Settore Ecosistema Costiero e Acque

OGGETTO: **S869** – Procedimento di Verifica di assoggettabilità a VIA sul progetto di variante al piano di coltivazione e riqualificazione ambientale della cava di serpentino e diaspro denominata Ponte Nuovo, sita nel Comune di Rocchetta di Vara (SP).
Proponente: Edilscavi srl – Brugnato (SP).
Richiesta contributi istruttori ex art. 4, c. 4, DGR n. 107/2018. *Riscontro*

Fig.A – rappresentazione cartografica dell'area di cava rispetto ai corpi idrici individuati in base al PTA con evidenziate le derivazioni come risultano da database regionale alla data del 9/3/2022

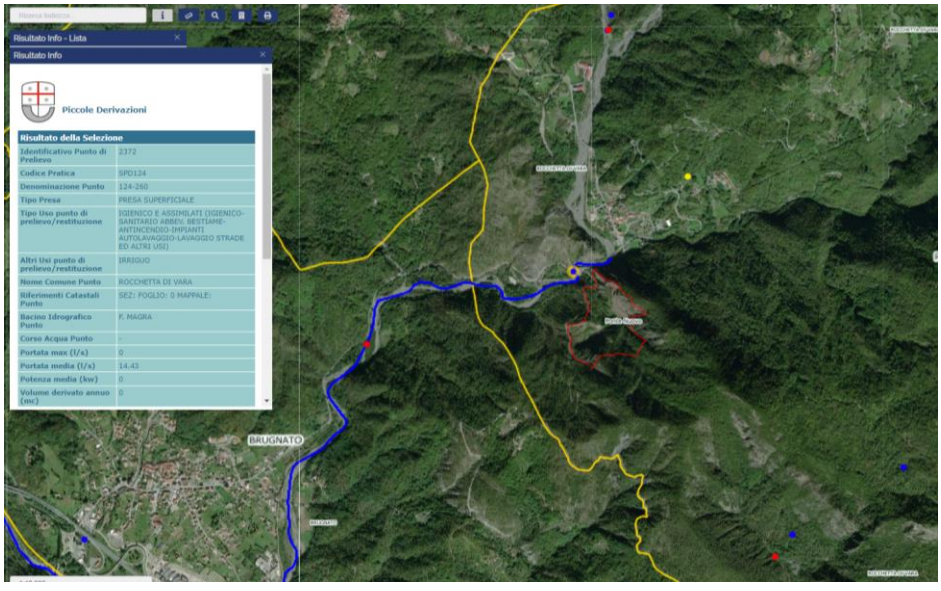
Dal punto di vista della compatibilità col Piano regionale di Tutela delle acque – PTA (aggiornamento di cui alla DCR n. 11/2016), si rappresenta innanzitutto che la cava in questione non è localizzata su acquiferi sotterranei individuati in base allo stesso PTA, né di tipo carsico, né di tipo poroso; è, invece, localizzata in adiacenza al corpo idrico superficiale individuato dal PTA Gravegnola 1 (codice IT07RW3630223691LI). Tale corpo idrico secondo la più recente classificazione, formalizzata con DGR n. 1161 del 17/12/2021, riferita ai monitoraggi del sessennio 2014-2019, si trova in stato chimico buono e stato ecologico sufficiente.

Nella Fig.A successiva si rappresenta la localizzazione della cava in questione rispetto, appunto, ai corpi idrici tipizzati secondo quanto previsto dalla Direttiva Quadro sulle Acque (2000/60/CE) e contenuto nel vigente Piano regionale di Tutela delle Acque (PTA); sono anche state evidenziate le derivazioni idriche come risultano da database regionale alla data del 9/3/2022 (la derivazione presente in prossimità della cava, evidenziata con pallino blu circolettato, non risulta essere ad uso idropotabile).

In conclusione, per tutto quanto sopra rappresentato, si ritiene che l'intervento in oggetto non costituisca impatto significativo sui corpi idrici superficiali e sotterranei individuati in base al PTA.
